PYTANIA I ODPOWIEDZI

W związku z wszczętym przez Spółkę OVOPOL postępowaniem numer 6/2020 dla projektu pt. *"Wdrożenie wyników prac B+R w ramach innowacyjnej linii technologicznej celem uruchomienia produkcji nowych wyrobów w sektorze przetwórstwa jaj kurzych"* (nr umowy o dofinansowanie: POIR.03.02.01-08-0004/18)", **niniejszym informujemy o pytaniach dotyczących specyfikacji technicznej.**

LOKALIZACJA MASZYN I URZĄDZEŃ

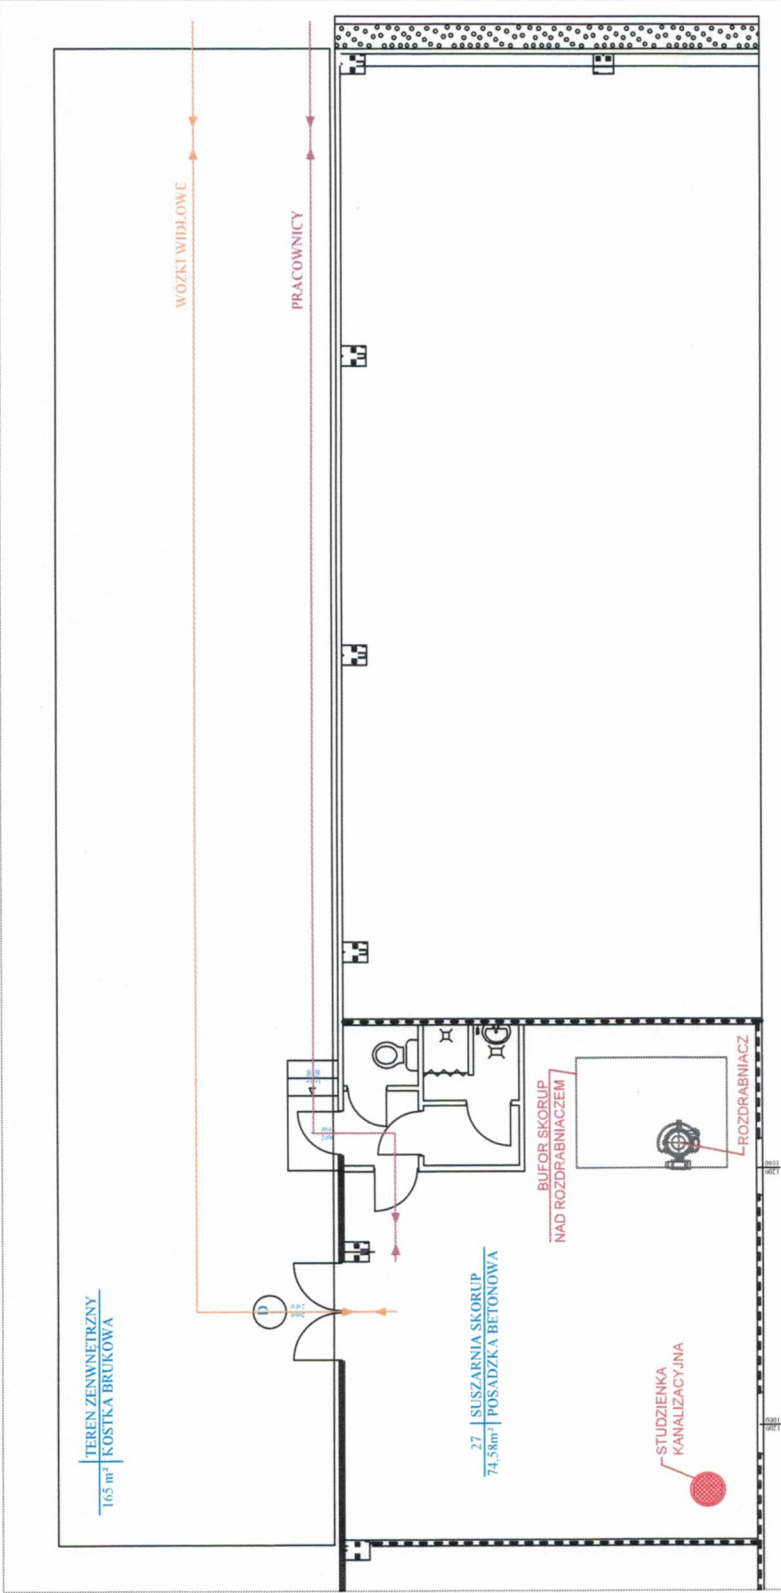
Podkład projektowy DWG z zaznaczeniem dróg komunikacyjnych wymienionych w pkt 40 - prosimy o przesłanie

Schemat technologiczny z opisem procesu - proszę o przesłanie schematu pokazującego połączenia urządzeń wchodzących w skład instalacji, wraz z opisem słownym procesu.

W zapytaniu zawarto uwagę o „suszarni przystosowanej do pracy na zewnątrz”, a na załączonym rysunku, ma być w pomieszczeniu 27. Prosimy o wyjaśnienie.

Załącznik – Pytania do zapytania ofertowego nr 6

Projekt technologiczny po stronie oferenta. Na planie zaznaczono obszar instalacji linii przerobu skorup. Szczegółowe rozmieszczenie oraz połączenie maszyn i urządzeń uzależnione jest od rozwiązania jakim dysponuje dostawca.

Preferowane jest umieszczenie suszarni wewnątrz budynku ze względu na ochronę przed zanieczyszczeniami. Istnieje jednak możliwość montażu suszarni za zewnątrz budynku zachowując wymagania w zakresie przetwórstwa ubocznych produktów pochodzenia zwierzęcego.
